MA・MB シリーズから電子カウンタへ切り替え時の注意点

<E60 入力端子>

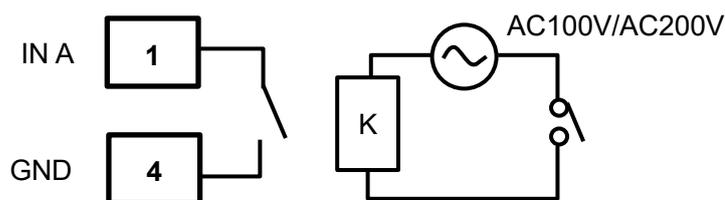
MA・MB シリーズから電子カウンタに切り替えた場合、電子カウンタの入力に AC100V 又は AC200V を直接印加させることが出来ません。

そのためリレーを入れて接点入力に変換する等の対応をお願いいたします。また電子カウンタには別途電源が必要となります。

※ E60 の入力方式は接点/オープンコレクタ入力 (DIP スイッチ No.1: OFF) にしてください。

<G48-N 入力端子>

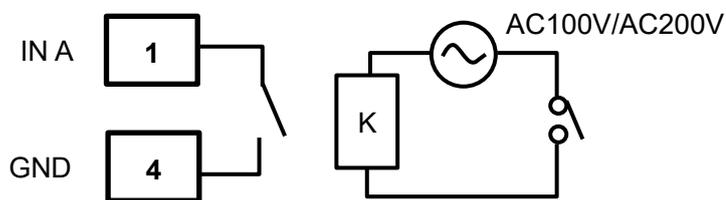
※ パネルカット寸法は MA・MB より小さくなります。

※ G48-N の入力方式はプログラムモードで接点/オープンコレクタ入力(n)にしてください。
